Detaljplan för  
**Skogstorp 4:171 m fl**  
Falkenbergs kommun

**SAMRÅDSREDOGÖRELSE**

Upprättad 2025-04-22

#### Utnyttjandegrad

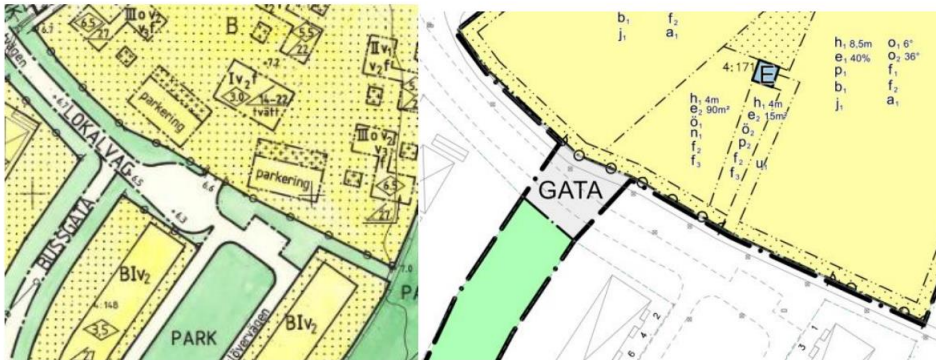
Planbestämmelsen e2 om största byggnadsarea, skrivet i m<sup>2</sup> inom

användningsområdet, kan försvåra att kvarteret kan delas upp i obebyggda fastigheter eftersom byggrätten inte kan garanteras för fler än en fastighet. I denna situation är det mer lämpligt att formulera sig som i planbestämmelsen e1. Storleken på byggrätten tyder på att planbestämmelsen e2 ska gälla inom egenskapsområdet och inte hela användningsområdet.

*Kommentar: Planbestämmelsen e2 ändras så att planbestämmelsen gäller inom egenskapsområdet.*

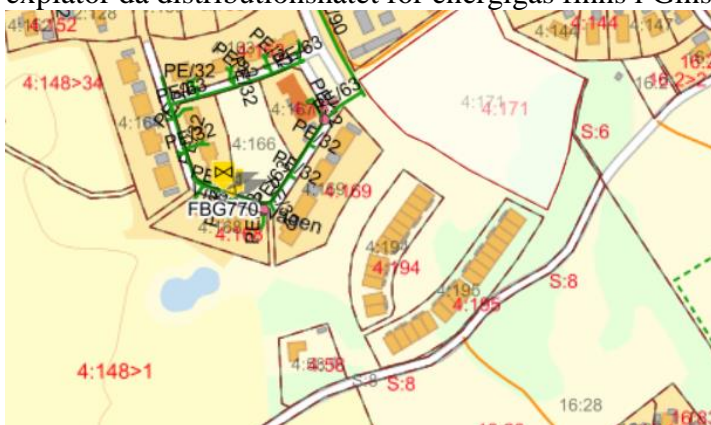
Inte bara att det körs för fort, utan det står rader med parkerade fordon utmed Ginstvägen, se bild.

Det innebär att ytan där fordon kan köra är smalare, med skydd sikt som följd och ökade risker för olyckor.

*Noteras. Planförslaget genererar en ringa ökad trafikmängd som inte är tillräckligt omfattande för att bedömas öka trafikmängden eller påverka trafikflödet och säkerheten på Ginstvägen.*

*Parkeringsfrågor längs Ginstvägen är inget som behandlas inom detta planarbete. Parkering till de nya bostäderna löses på kvartersmark inom planområdet.*

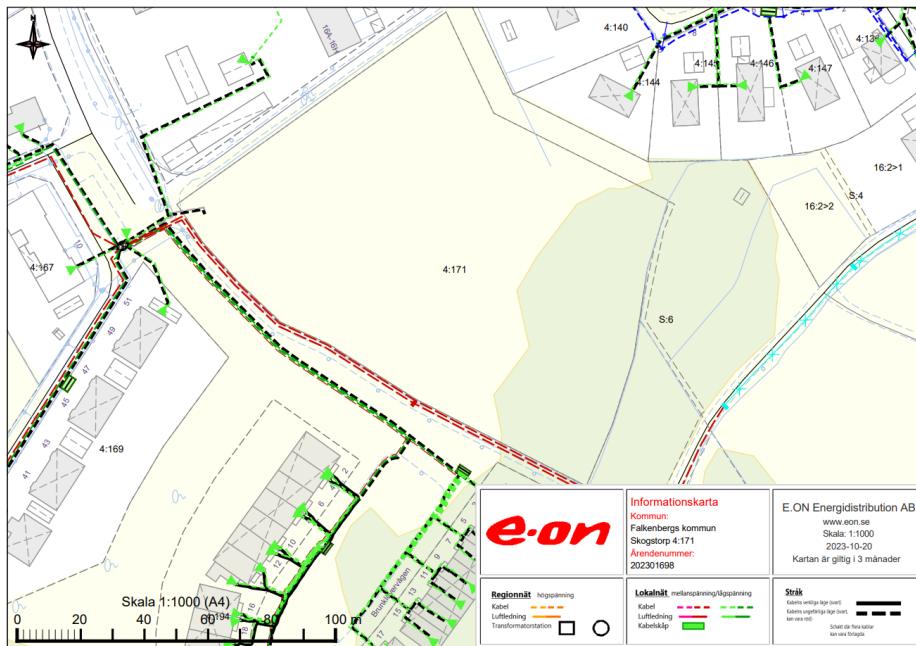
Intill planområdet har E.ON markförlagda mellanspanningskablar i osäkert läge, se karta.

Kablarnas läge måste säkerställas innan markarbete påbörjas. Kabelvisning beställs kostnadsfritt i fält via ledningskollen.se eller via vår hemsida: [www.eon.se/privat/kundservice/skydda-ledningar-och-djur/grava-nara-ledning.html](http://www.eon.se/privat/kundservice/skydda-ledningar-och-djur/grava-nara-ledning.html)

För elledning i mark får byggnad eller annan anläggning inte utan ledningsägarens medgivande och lämnade instruktioner uppföras på närmare avstånd än 3 meter från markkabeln. Inte heller får utan ledningsägarens medgivande upplag anordnas eller marknivån ändras ovanför markkabeln, så att reparation och underhåll försvåras.

*Kommentar: Noteras.*
